自主回収情報: JET SKI STX160X, JET SKI STX160LX

改善箇所説明図: JET SKI STX160X, JET SKI STX160LX

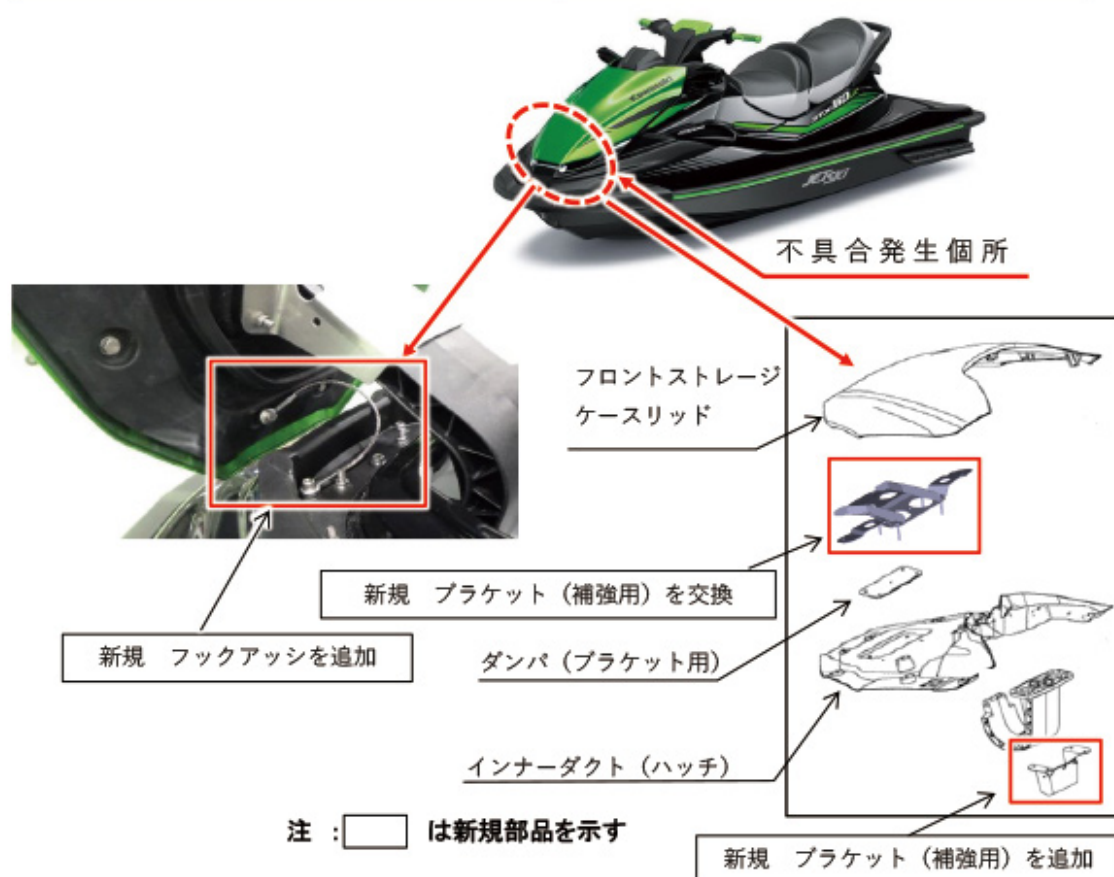
自主回収開始日	2022年1月7日 未実施のお客様はただちに販売店にご連絡ください また、自主回収作業が終了するまでは「 乗船停止 」をお願いいたします。
不具合内容	高速度でノーズダイブするなど、特殊な条件で航走した場合、フロントストレージケースリッドとデッキの間に水流が進入し、取付け部に亀裂が生じることがあります。 そのため、そのまま使用を続けると取付け部が破損するとともに、フロントストレージケースリッドが脱落し、最悪の場合、操縦者に接触する可能性があります。
回収措置の内容	対象艇について、フロントストレージケースリッド内部に水流が進入しないよう関連部品を交換させていただきます。 なお、関連部品の準備に時間を要しておりますので、回収作業が完了するまでは、対象の艇の「乗船停止」をお願い致します。

改善前	改善後
高速度でノーズダイブするなど、特殊な条件で航行した場合、フロントストレージケースリッドとデッキの間に水流が進入し、取付け部に亀裂が生じることがあります。そのため、そのまま使用を続けると取付け部が破損するとともに、フロントストレージケースリッドが脱落し、最悪の場合、操縦者に接触する可能性があります。	下記の通り、新規対策部品に交換および新規対策部品を取付け、構造を変更いたします。 新規対策部品に交換:ブラケット(補強用) 新規対策部品の取付け:フックアッシ、ブラケット(補強用)
